ANEJO Nº4

Trazado

APÉNDICE Nº4.1: INFORME DE BREDA

Proyecto de Trazado del Eje peatonal y
ciclable de la Ría. Tramo Lutzana-Alzaga

Figure 3: feedback points Lutxana – Udondo | map source: (OpenStreetMap, 2021)

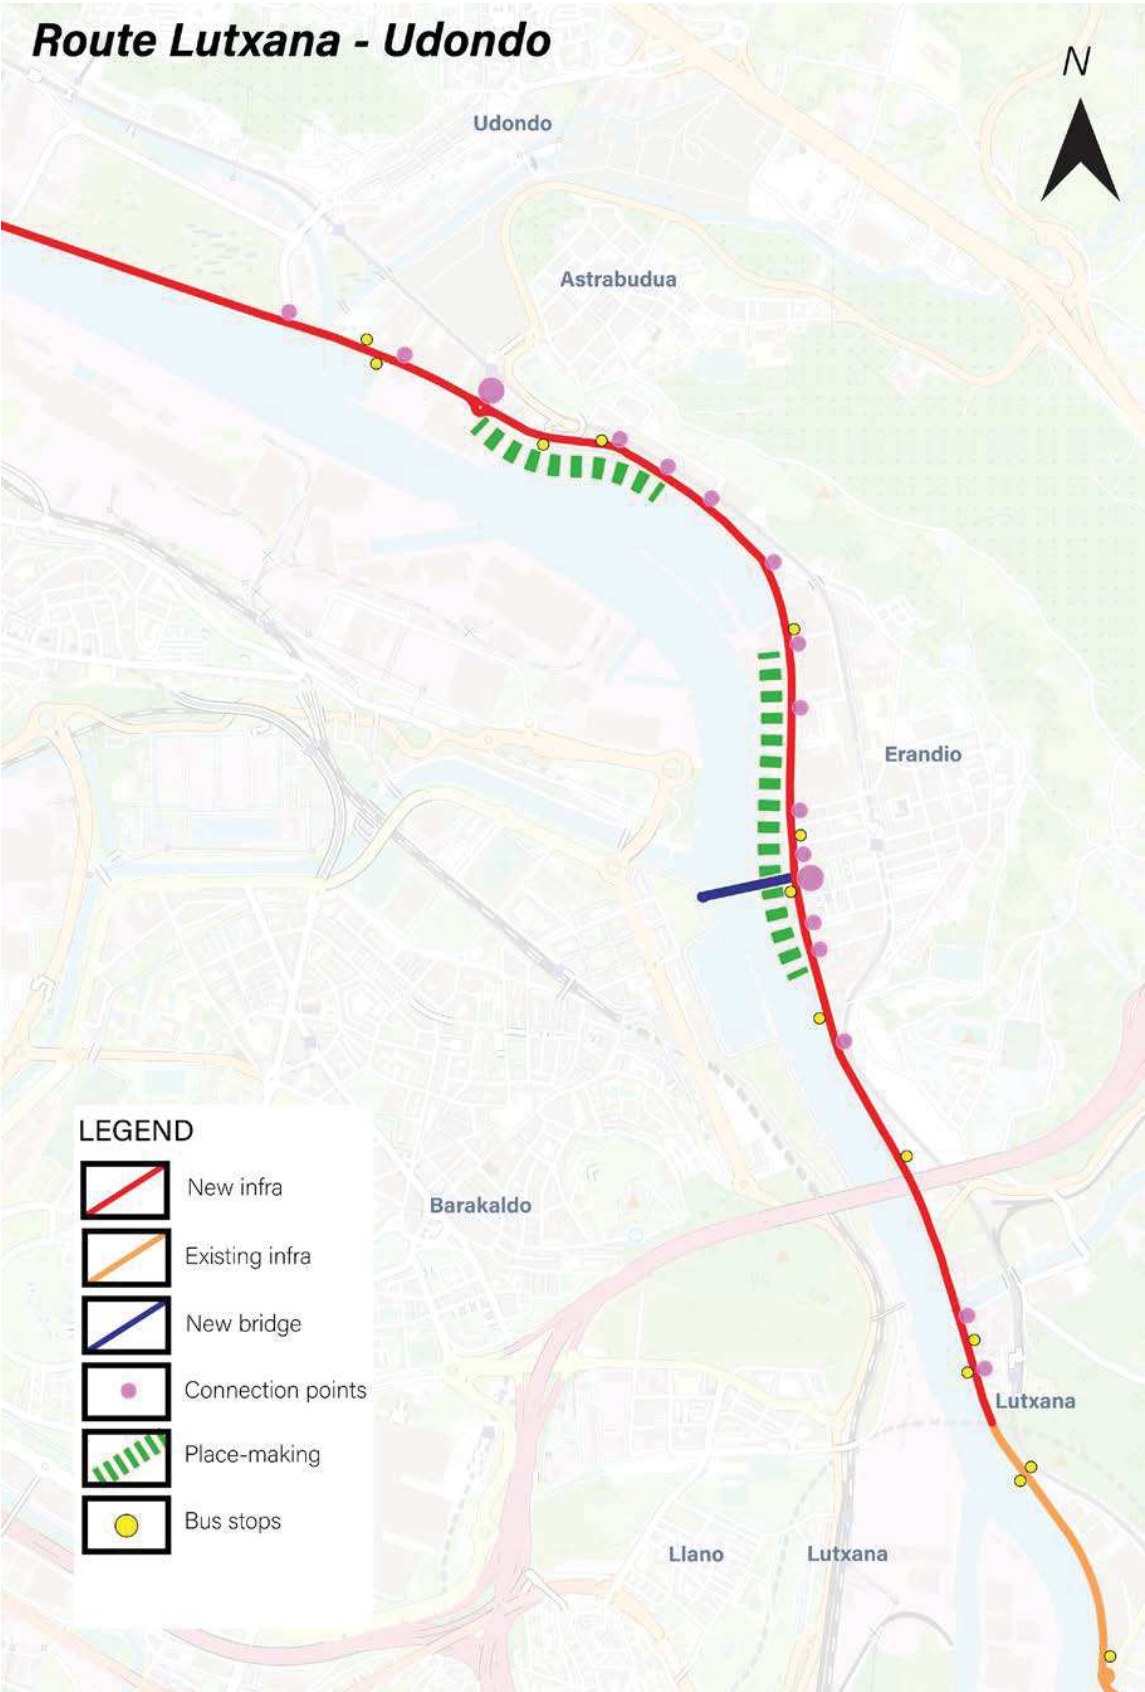
3. Review Lutxana and Udondo

Figure 19: Route alignment detail at bridge

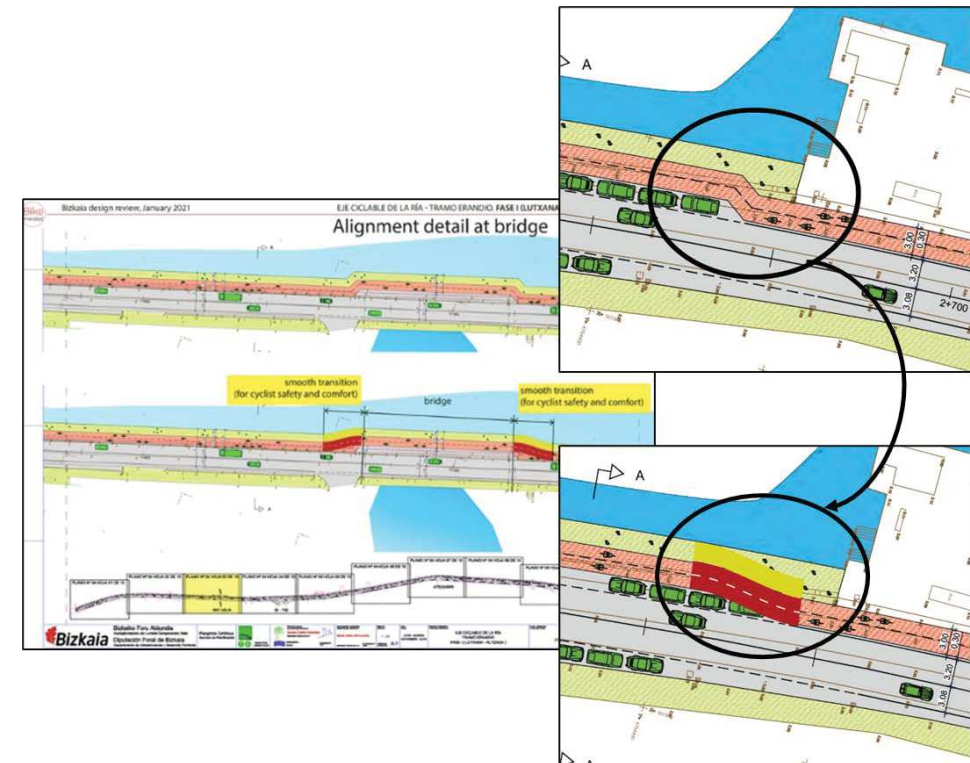
Along the phase 1 route there are two locations where the bicycle route makes a sudden horizontal shift/transition, at the Rio Asua bridge and close to Erandio. For pedestrians this type of transition might be acceptable, but for cyclists a smoother transition will be better for safety and comfort (Figure 19).

- **Alineaciones:** aconsejan suavizar los radios en las transiciones de la vía ciclista. En el proyecto se ha considerado un radio mínimo de 20 m (correspondiente a una

velocidad de 30 km/h) y radios de 40 m en las transiciones asociadas a las paradas de bus.

Figure 20 option 1: Dutch style roundabout

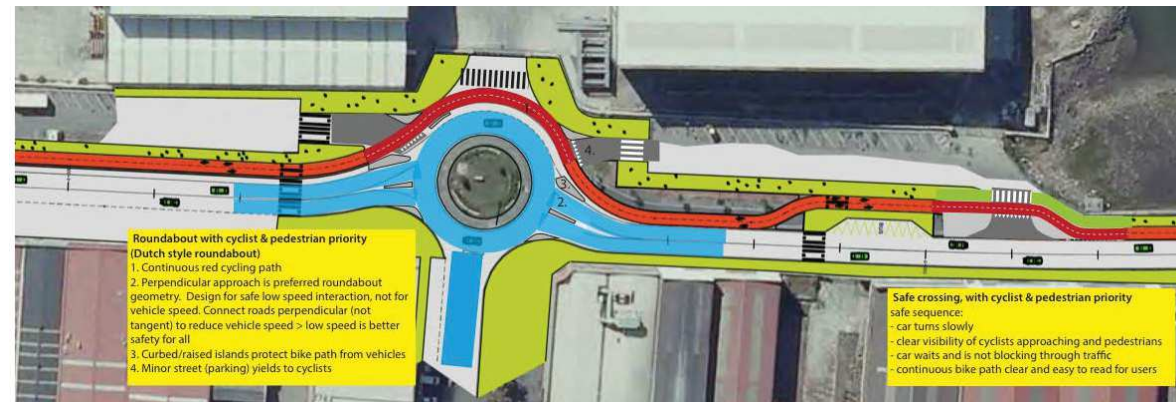
- Continuous red cycle path which is clear and easy to understand for users.
- Perpendicular (right angled) design is preferred for roundabout geometry to reduce speeds, increase cyclist visibility create safe interaction.
- Curbed/raised islands protect cycle path from vehicles.
- Minor street (parking) yields to cyclists.

- Rotonda en Navacel: recomiendan un itinerario externo a la rotonda para la vía ciclista, sin cruzarse con los vehículos. Se ha considerado un itinerario que bordea la rotonda.
- Pasos sobreelevados: aconsejan no incorporar pasos elevados en el itinerario ciclista. No se ha considerado debido a la importancia y protección que se le quiere dar al tránsito peatonal.
- Anchura de sección tipo: recomiendan ampliar la sección de la banda ciclable a, al menos, 3,5 m. Se ha considerado una sección de 4,0 m para la banda ciclable.

Figure 22: option 2: move cycle path to reduce conflict points

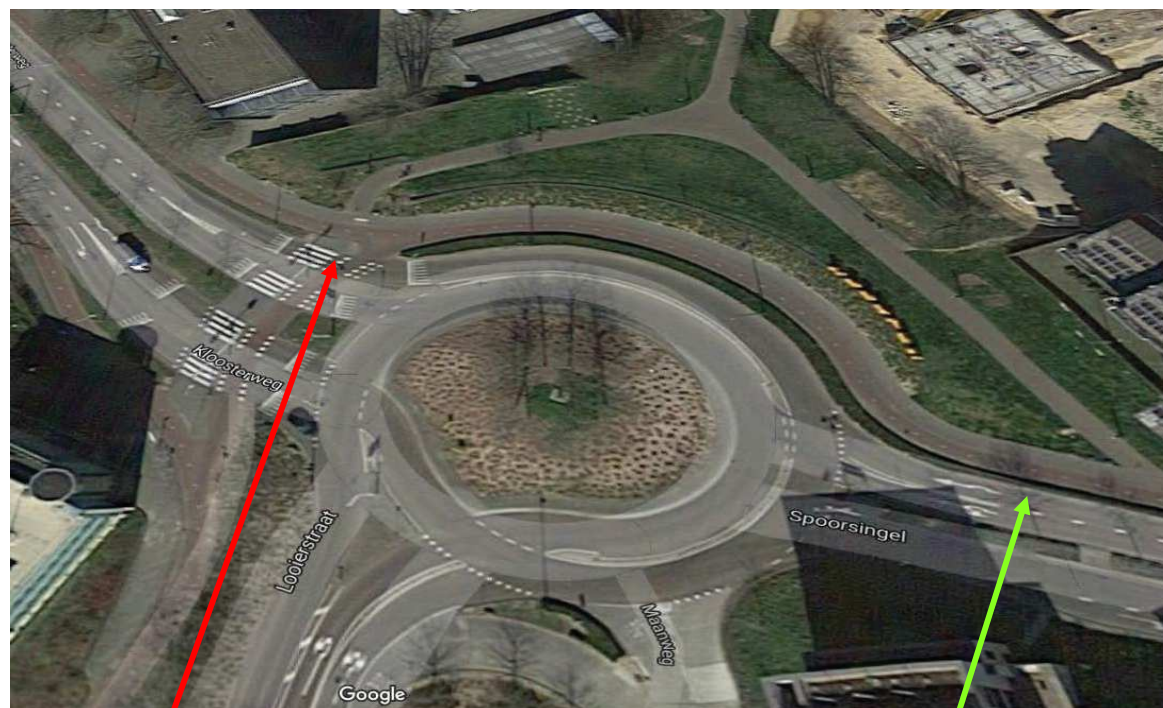
Option 2: straight line to avoid conflict (figure 22). Another solution would be to move the entire cycle path on this stretch. This solution would reduce conflict points. Its feasibility will depend on the land ownership.

Figure 23 Proposed speed bumps on cycle path

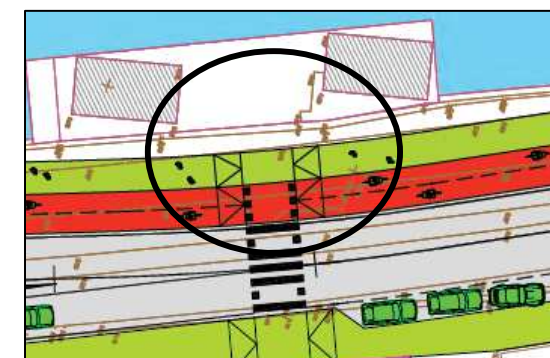
It seems that the design includes speed bumps on the cycle path (figure 23). This is not recommended as it reduces comfort for cyclists. Also, they have not proven to be necessary in the Dutch context with extensive cycling and interaction with pedestrians.

Figure 24: future proof design with cantilever extension

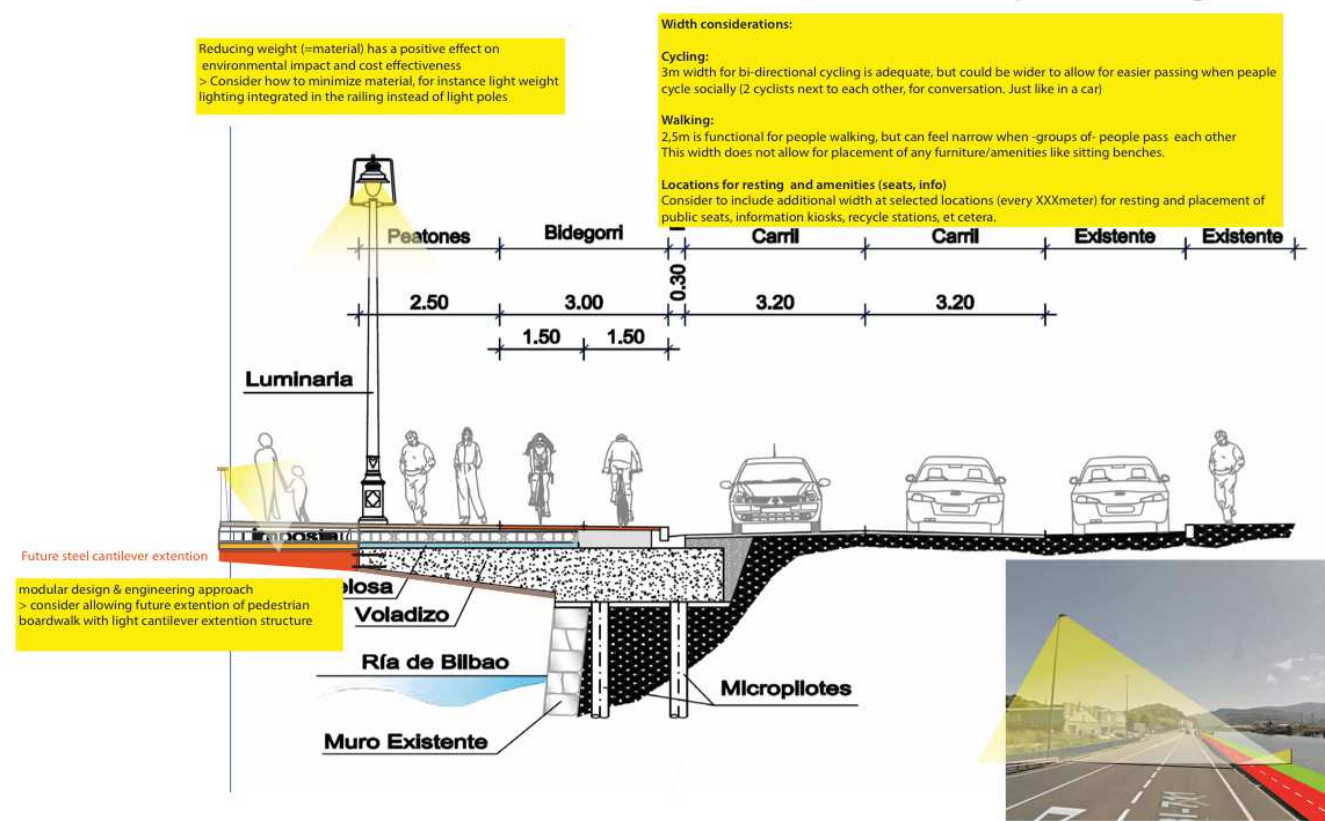
cross section: future proof design

Figure 26: Feedback points Bilbao - Barakaldo

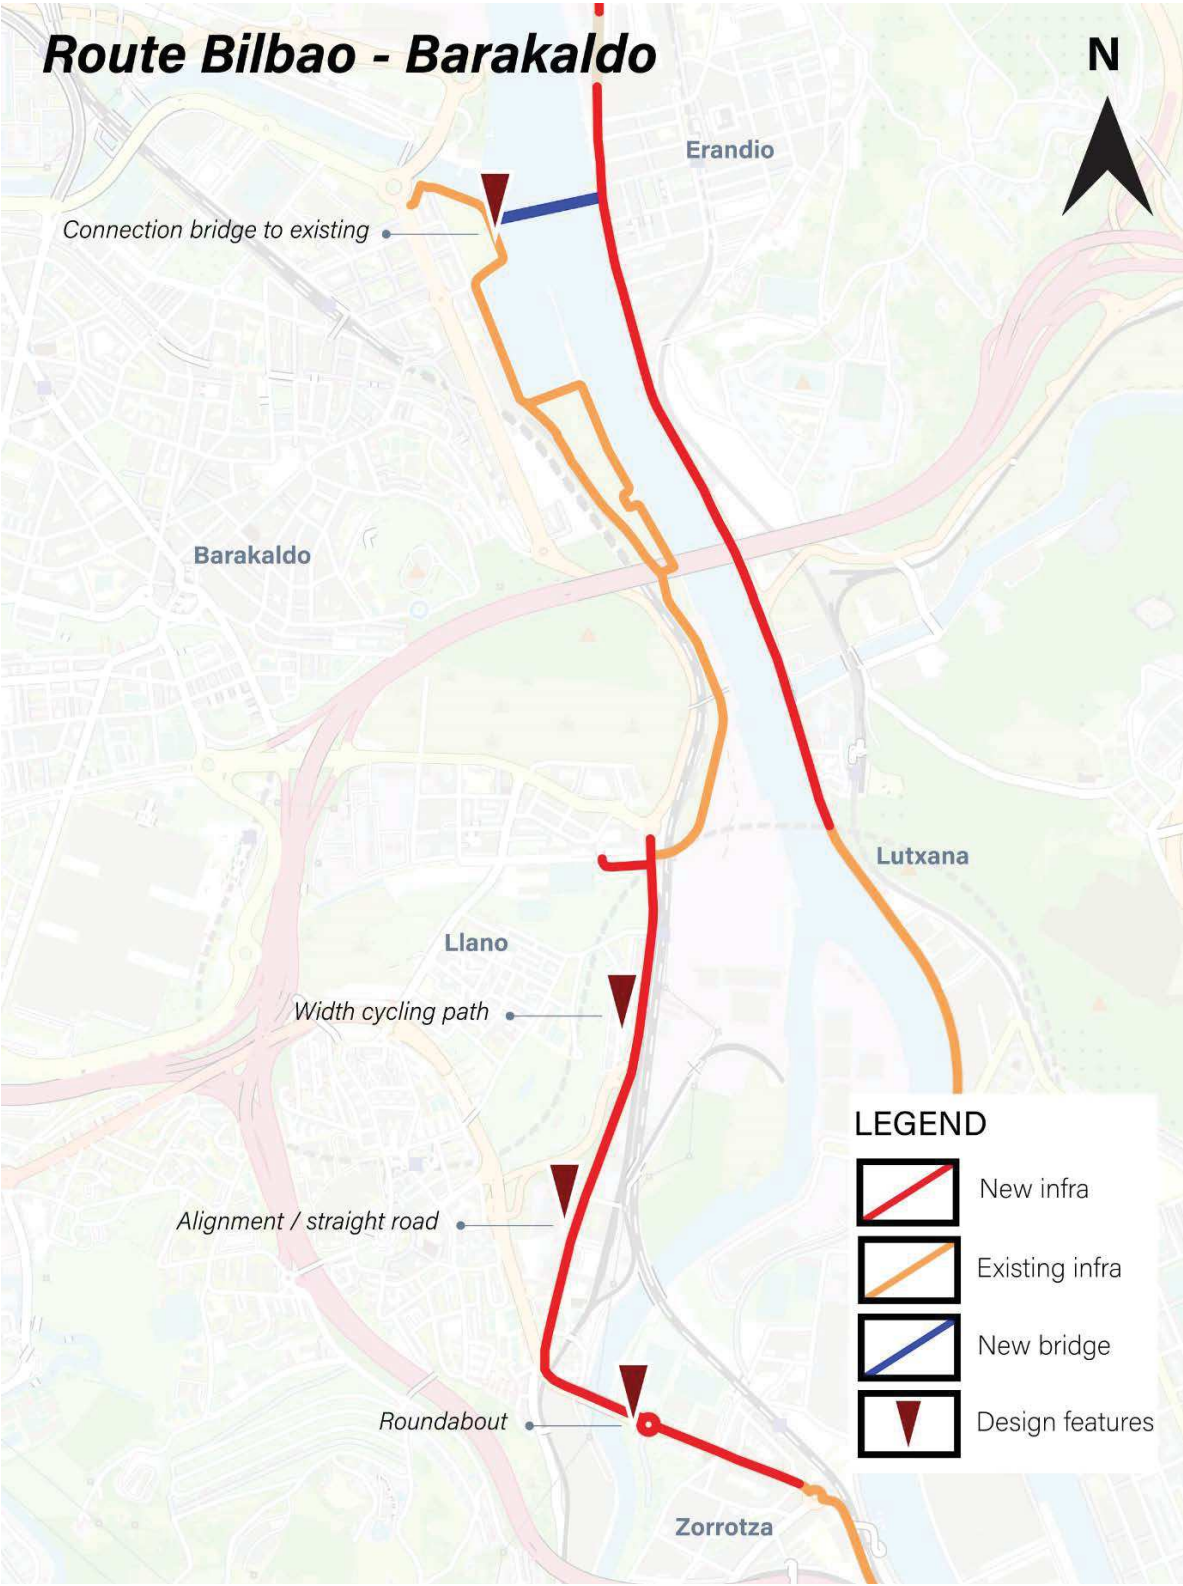
In the current design, the cycle path switches to the other side of the street multiple times. This seems too much of a compromise and does not contribute to the cyclist's comfort and safety. We recommend keeping the cycling route on the east side of the road (figure 27). There are multiple exits that require a safe and comfortable design. We recommend using the following elements for this purpose:

Figure 29: current (left) and planned design (right) on western side with narrow cycle path

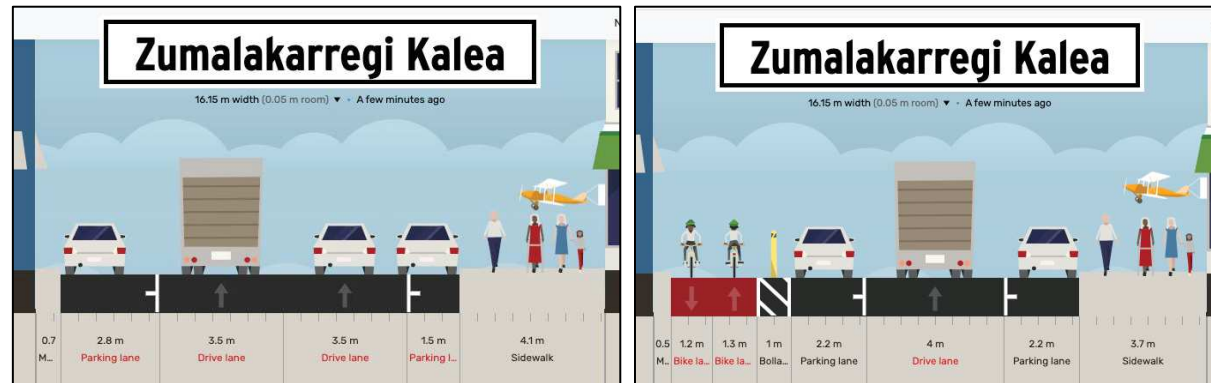
We consider the proposed width of the cycling path (2,5 meters) to be too small (figure 29). A cyclist needs approximately 1 meter to cycle comfortable and be able to pass each other.

Figure 30: Alternative design with wider cycle path on eastern side

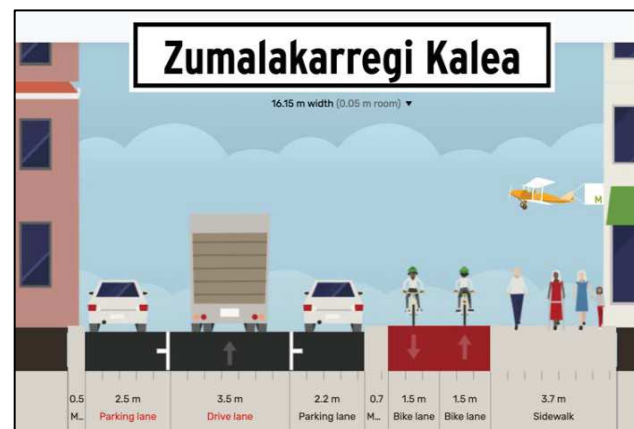
In line with Dutch standards, we advise 3.5 meters as a desired width, with 3 meters as a minimum for bidirectional bicycle paths. This space could be retrieved from the car lane. 3.5 meters instead of 4 meters should be enough. An added value is that road narrowing will encourage drivers to reduce their speeds. Figure 30 shows the proposed alternative design. A more general observation is that the size of the cyclists in the cross-sections is too small compared to the size of the cars which leads to the wrong impression that there is enough space for the cyclist within 2.5 meters. Also, the separation is a bit close to the bicycle path. It would be best to move it a bit closer to the car lane (figure 31).

Figure 32: Roundabout design

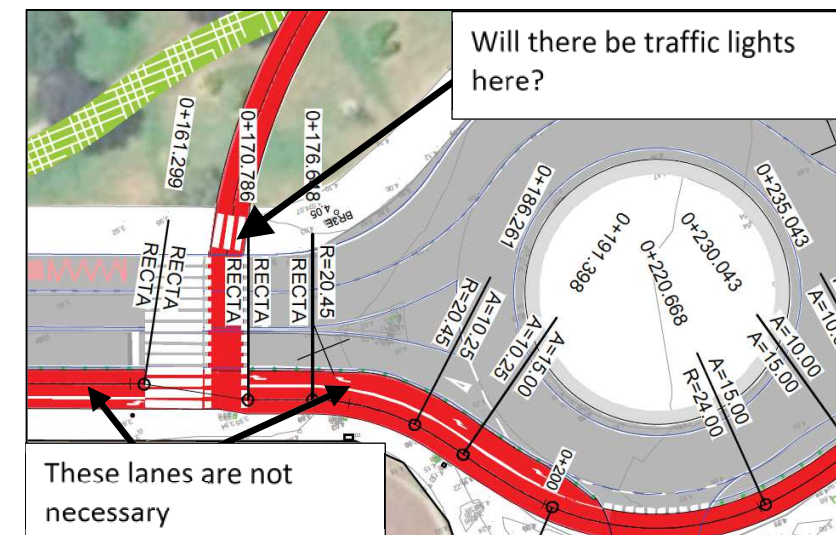
The design of the roundabout needs improvement (figure 32). The buffer space of 0,50 m is good, especially in a county where cars are not used to cyclists. However, depending on the volumes and speeds of traffic, the proposed crossing could be a bit dangerous. In that case we recommend implementing traffic lights to guarantee the safety of the crossing.

Furthermore, the turning lanes are not necessary. It is more important to allocate enough space for cyclists that have to wait at the crossing.
